**0012 Technische Service-Information**

**Thema:** Zylinderkopfdichtungen

**Betrifft:** 61-33495-00 / -10

## Reparaturdicke ZKD 1,0 Opel Ecotec X 10 XE / Z 10 XE

Abbildung\_Zylinderkopfdichtung mit Reinz Nr. 61-33495

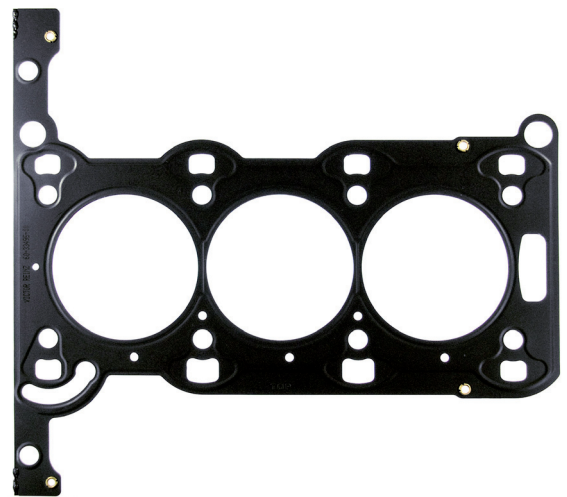
mit der neuen exklusiven Reparaturdicke für die Zylinderkopfdichtung 61-33495-00 = Opel 56 07 058 stellt Dana eine optimale Lösung für die sichere Abdichtung nachbearbeiteter Zylinderköpfe und -blöcke zur Verfügung.

Die Reparaturdicke ist 0,25 mm dicker als das Original. Nach einer erforderlichen Oberflächenbearbeitung liefert die Dicke somit beste Abdichtungsergebnisse bis zu dieser Abmessung.

Die Bestellnummer der Reparaturdicke lautet **61-33495-10**.

Achtung: Nach der Bearbeitung von Zylinderkopf und -block müssen die Oberflächenrauigkeiten in einem Toleranzbereich zwischen 7 µm und 20 µm liegen. Der Wert für die Welligkeiten sollte 20 µm nicht übersteigen.
